Verslag overleg M&A + Omgevingsdienst

Datum	Referentie
	26 augustus 2022	2203-17228- v 0.8
Behandeld door	**Project**	
5.1, 2, e	S04622 ARTIS Aquarium AMSTERDAM

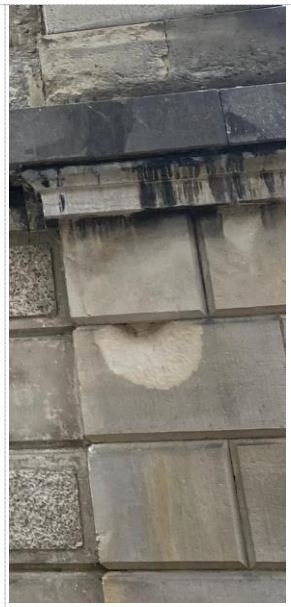
Terughoudendheid in herstel is gewenst, kritisch kijken of herstel een verbetering is. Voorbeeld hoeft niet per definitie hersteld te worden.

Bij schade aan natuursteen gaat het met name om technisch herstel. Bijvoorbeeld schade op de foto, leidt dit niet tot afbreuk dan wellicht niet herstellen.
